Assunto: **CAMPANHA DE CHAMAMENTO “RECALL”**

COMPONENTE AFETADO: FUSÍVEL MÚLTIPLO DA UNIDADE DE CONTROLE ELETRÔNICO HIDRÁULICO (HECU).

Technical Service Bulletin	RESTRICTED	
 Movement that inspires	Model	MOHAVE/BORREGO (HM)
	Group	BODY ELECTRICAL SYSTEM (92)
	Number	KRE26-92-P360-HM
Subject: HECU MULTI-FUSE KIT REPLACEMENT	Date	March 17, 2026
	Type	RECALL

<< Fuse capacity >>

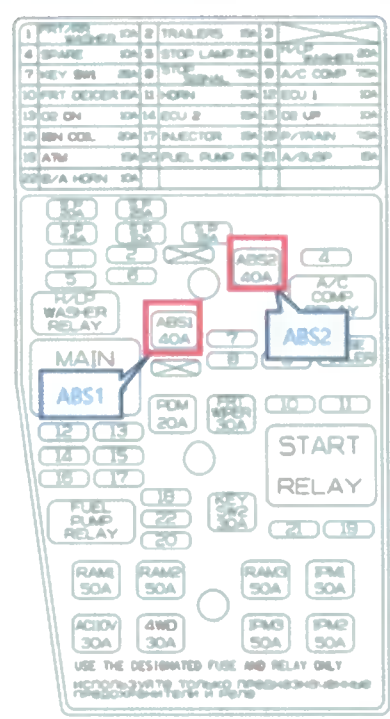
1. After separating the battery (-) terminal, remove the two general fuses in the engine room junction box. Then replace them with new ones.

Reference)
 Replace the existing general fuses (ABS1:40A, ABS2:40A) in the junction box of the engine room with new general fuses (ABS1:30A, ABS2:20A).

2. Add the new sticker label to the existing attached upper cover sticker label (ABS1 & ABS2 Ampere display dose-area).

Model	Existing		Changed	
	ABS1	ABS2	ABS1	ABS2
HM	40	40	30	20

Multi fuse (or multi block) and upper cover replacement (including upper cover label attachment)

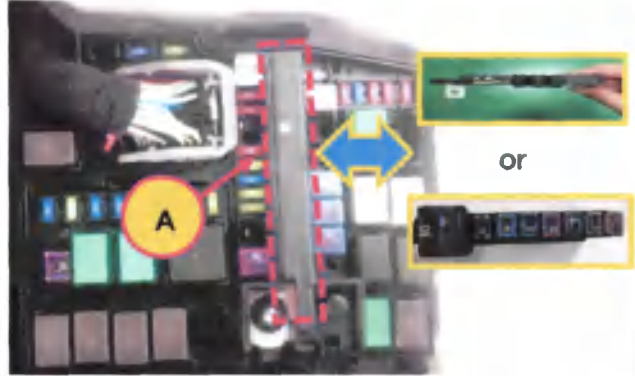
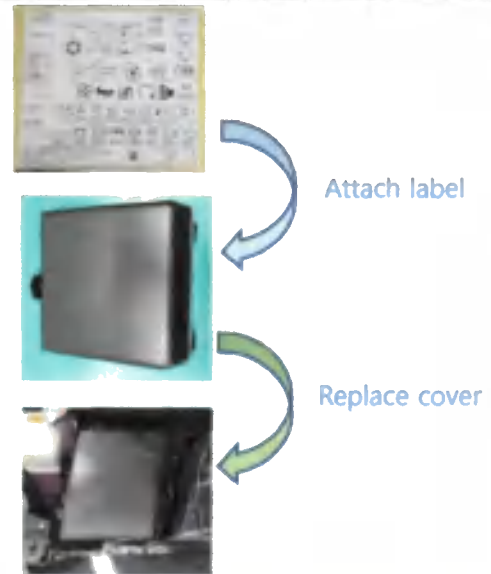
1. After separating the battery (-) terminal, replace the attached multi-fuse in the engine room junction box with a new multi-fuse (or multi-block).

2. Attach the provided new upper cover label to a new upper cover and replace it with the existing upper cover.

Model	Existing		Changed	
	ABS1	ABS2	ABS1	ABS2
TF	40	30/40	30	30

Multi block replacement and Multi block label attachment : XM (BASIC)

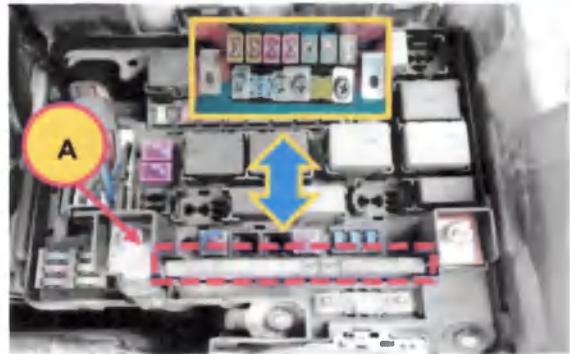
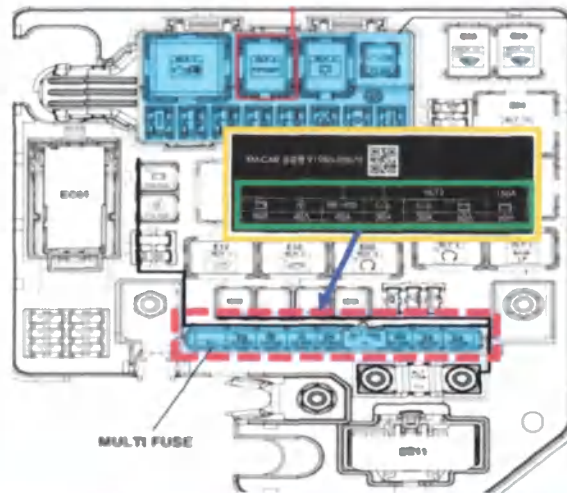
1. After separating the battery (-) terminal, replace the attached multi-fuse(A) in the engine room junction box with a new Multi-block.

2. Add the new multi block label to multi-block replacement area on the upper cover label

Model	Existing		Changed	
	ABS1	ABS2	ABS1	ABS2
XM (BASIC)	40	40	30	30

Multi block and upper cover replacement (including upper cover label attachment): XM (FL)

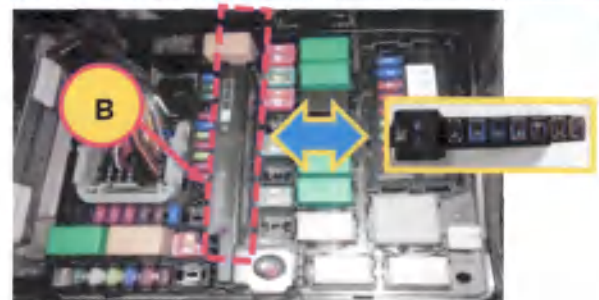
1. After separating the battery (-) terminal, replace the attached multi-fuse(B) in the engine room junction box with a new Multi-block.

2. Attach the provided new upper cover label to a new upper cover and replace it with the existing upper cover.

Attach label

Replace cover

Model	Existing		Changed	
	ABS1	ABS2	ABS1	ABS2
XM	40	40	30	30

Multi block and Upper cover replacement (including upper cover label attachment)

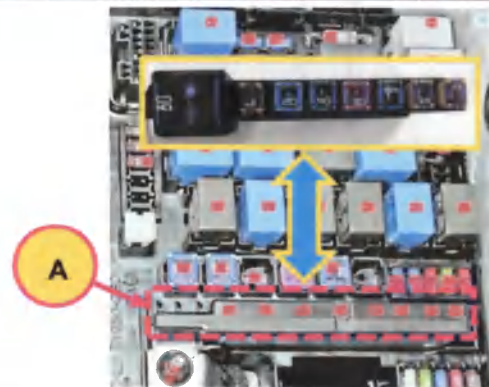
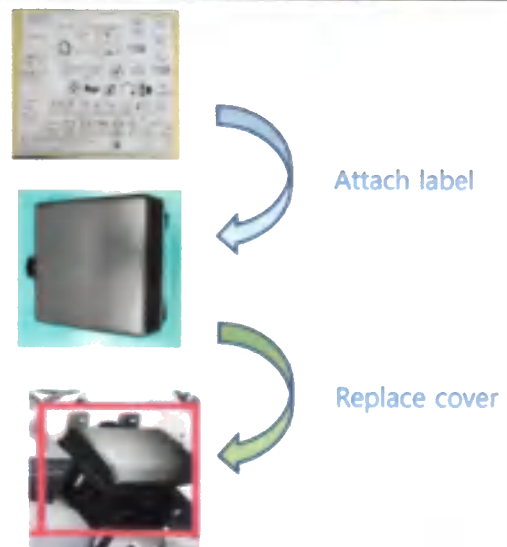
1. After separating the battery (-) terminal, replace the attached multi-fuse (A) in the engine room junction box with a new multi-block.

2. Attach the provided new upper cover label to a new upper cover and replace it with the existing upper cover.

Model	Existing		Changed	
	ABS1	ABS2	ABS1	ABS2
SL	40	40	30	20
